NOTA N°: DNIA.DEI.139.0666-21

En atención al Decreto Ejecutivo N° 248 de 31 de octubre de 2019, que suspende el uso de la Plataforma para el Proceso de Evaluación y Fiscalización Ambiental del Sistema Interinstitucional del Ambiente, denominada (PREFASIA), al Decreto Ejecutivo N° 36 de 3 de junio de 2019, que crea la Plataforma para el Proceso de Evaluación y Fiscalización Ambiental del Sistema Interinstitucional del Ambiente, denominada (PREFASIA), al Decreto Ejecutivo N° 975 de 23 de agosto de 2012 y al Decreto Ejecutivo N° 155 de 05 de agosto de 2011, que modifican el Decreto Ejecutivo No. 123 de 14 de agosto de 2009, por el cual se reglamenta el Capítulo II del Título IV de la Ley 41 del 1 de Julio de 1998, General de Ambiente de la República de Panamá y se deroga el Decreto Ejecutivo 209 de 5 de septiembre de 2006, Proceso de Evaluación de Impacto Ambiental y dicta otras disposiciones, y a la nota N° DRHE-SEIA-0447-2022 con fecha de notificación e día 03 de mayo del presente año, en relación al proyecto con número de contrato N° **O-02-2020**, denominado "**DISEÑO, ESTUDIOS, DESARROLLO DE PLANOS Y CONSTRUCCIÓN DE la AMPLIACIÓN Y MEJORAS A LAS EDIFICACIONES EXISTENTES DEL COLE

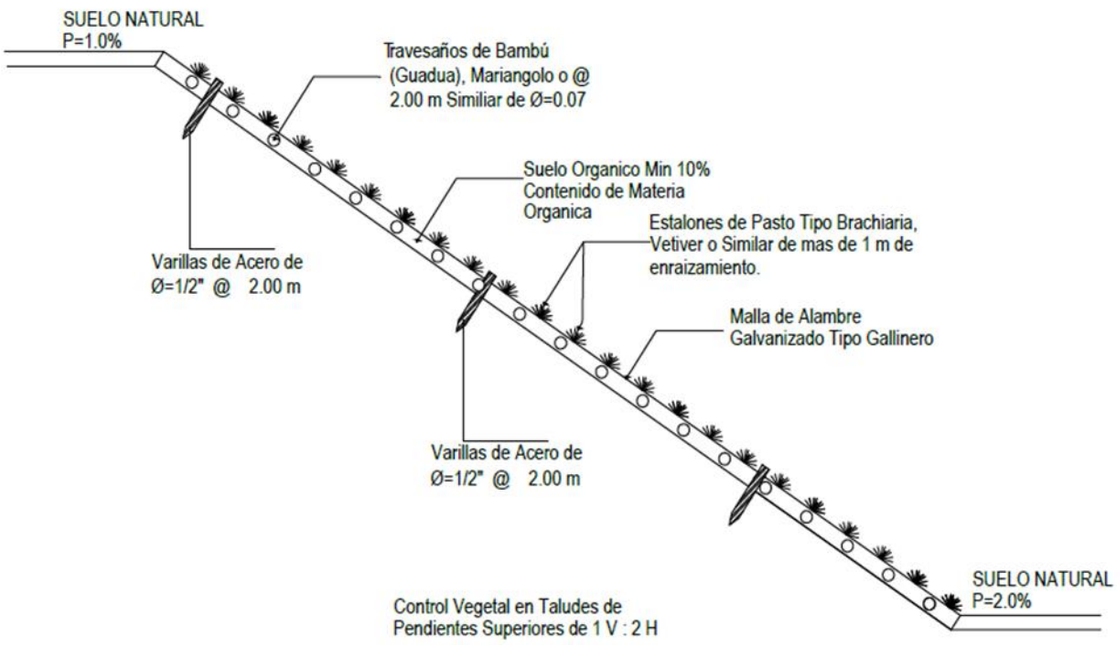
2. En la página 17 del EsIA, punto 5. Descripción del proyecto, obra o actividad, se indica "… El proyecto "DISEÑO, ESTUDIOS, DESARROLLO DE PLANOS Y CONSTRUCCIÓN DE la AMPLIACIÓN Y MEJORAS A LAS EDIFICACIONES EXISTENTES DEL COLEGIO RAFAEL QUINTERO VILLARREAL, PROVINCIA DE HERRERA", consiste en la realización de las actividades que se presentan a continuación: I. PRELIMINARES, Corte, relleno, nivelación, estudio de suelos, estudio de percolación". Por lo indicado debe:

Respuesta: A continuación, se presenta los cálculos del movimiento de tierra a realizar, en donde se incluye corte y relleno:

CANTIDAD DE MOVIMIENTO DE TIERRA		
SECCION	CORTE (M^3)	RELLENO (M^3)
1	0.00	0.00
2	9.49	782.57
3	1085.97	220.10
4	1499.37	0.00
5	116.30	0.89
6	557.14	220.50
7	968.95	321.26
8	1415.94	271.70
9	1551.58	866.72
10	963.73	0.00
11	368.40	2.65
12	82.00	359.69
13	0.00	0.00
14	0.00	0.00
15	0.00	0.00
16	0.00	916.56
17	438.63	1862.44
18	2542.54	1458.94
19	0.00	105.16
TOTAL	11,600.04	7,364.88
